SERVICE INFO – INA 0112

Αλλαγή στο σχεδιασμό που επηρεάζει την τροχαλία τάνυσης 531 0813 10

Κωδικός ανταλλακτικού: 531 0813 10

Εικόνα 1: Επάνω: οι δύο προηγούμενες εκδόσεις με κόκκινη και μαύρη τσιμούχα. Κάτω: της νέας έκδοσης

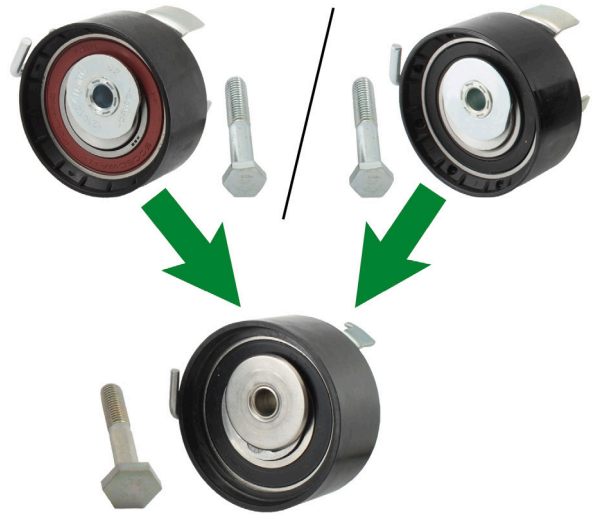
Στα πλαίσια της συνεχούς προσπάθειας βελτίωσης των προϊόντων μας, έχουν γίνει κάποιες τροποποιήσεις στην τροχαλία τάνυσης 531 0813 10 και στη σχετική βίδα.

Η Τεχνική Πληροφορία δείχνει το οπτικά χαρακτηριστικά των προηγούμενων εκδόσεων (Εικόνα 1, επάνω) και της νέας έκδοσης (Εικόνα 1, κάτω).

Όταν τοποθετείτε την τροποποιημένη τροχαλία τάνυσης, πρέπει να να χρησιμοποιείτε τη βίδα M8x46 που περιλαμβάνεται. Καθώς έει αλλάξει η τρύπα της βίδας, δεν επιτρέπεται να χρησιμοποιούμε μικτά εξαρτήματα.

Και οι τρεις εκδόσεις πληρούν τις τεχνικές προδιαγραφές και μπορούν να χρησιμοποιηθούν χωρίς περιορισμούς στα οχήματα που αναφέρονται στην παραπάνω λίστα.
